SILLA ÜLEVAATUSE AKT nr

Silla number	69701
Silla nimi	Alaveski I
Tee nr	6970021
Tee nimi	Alaveski tee
Asukoht (km)	0,91
Maakond	Võru
Omanik	Rõuge vald
Ületatav takistus	Pärlijõgi
Eelmine ülevaatus	x
Ülevaatus aeg	22.05.2025
Ilm	Sompus, +15 kraadi

Joonis 1. Defektid sillal

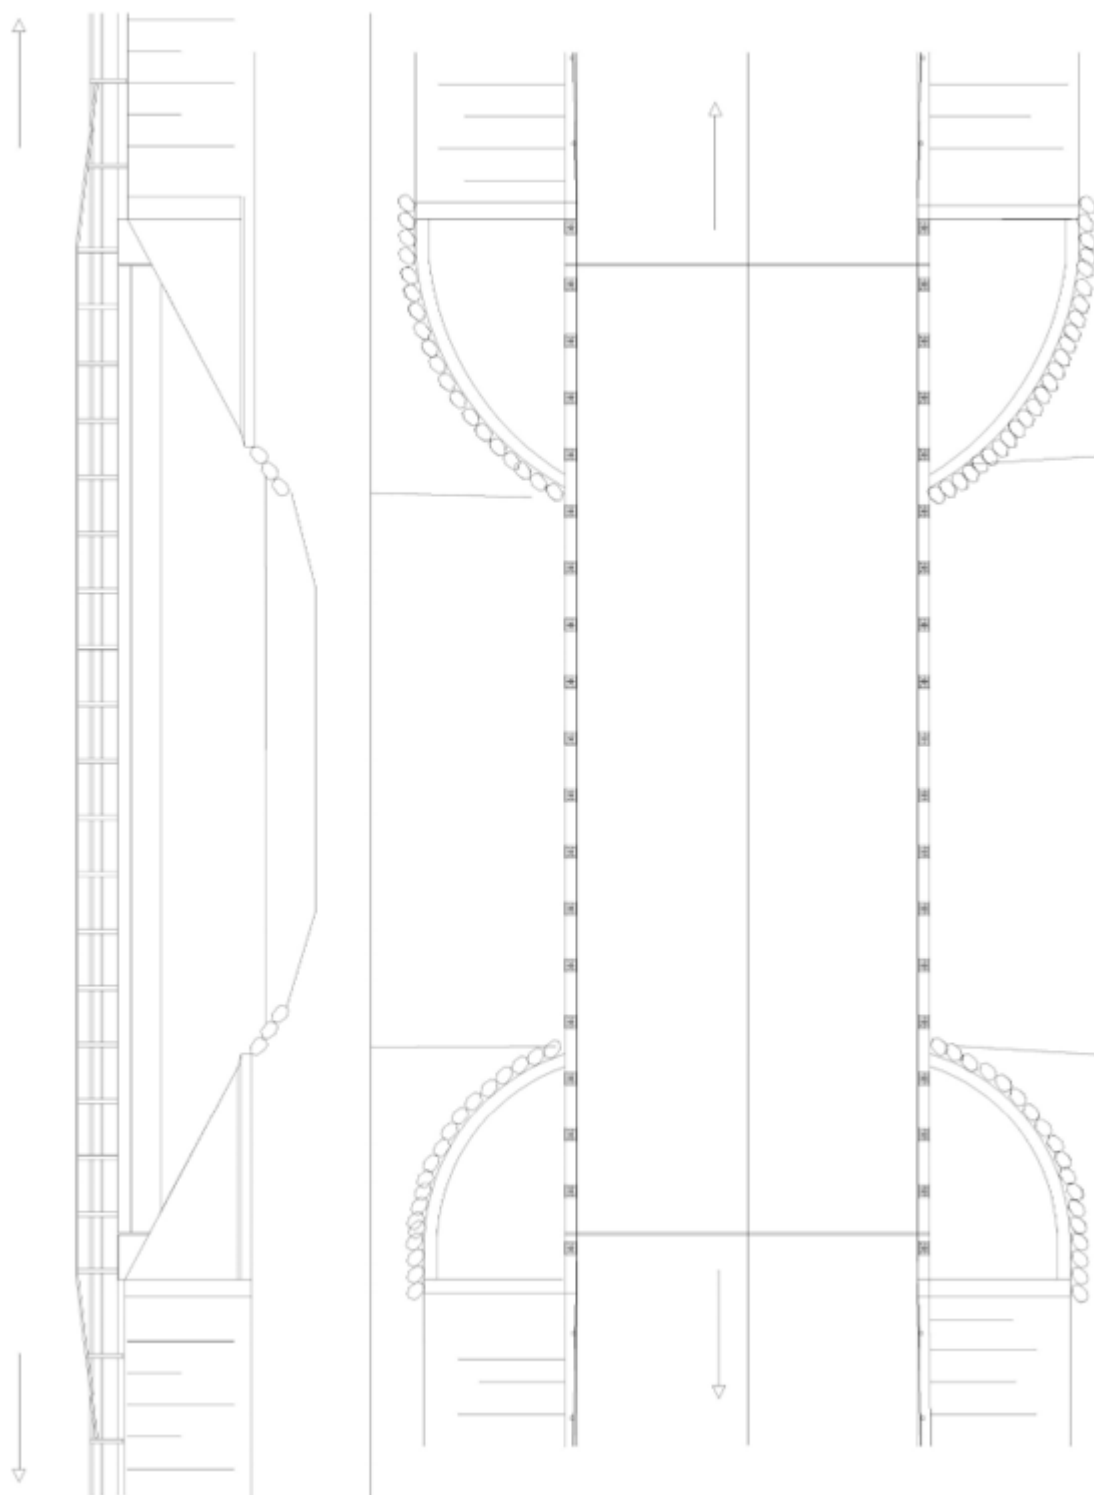
Punkt	Tee seisundinõuete määrus § 31 lg 1 Silla seisundinõuded	Vastavus (Jah/Ei/ Puudub)	Märkused
1	Sõidutee katte laiuse vähenemine sillal peab olema tähistatud liikluskorraldusvahenditega.	ei	Pole tähistatud
2	Sillaelementide praod ja liited ei tohi ohustada silla kandvate elementide püsivust.	jah	
3	Silla kandvatel elementidel ei tohi esineda silmaga nähtavat läbivajumist.	jah	
4	Sillal peab olema tagatud temperatuuride erinevustest vuukide ja tugiosade liikumus.	ei	
5	Silla hüdroisolatsioon peab olema vettpidav.	ei	Puidust tekiplaat

Otsus: Sild heas korras. Puudu püstmärgised. Palun puudused kõrvaldada 01.10.2025
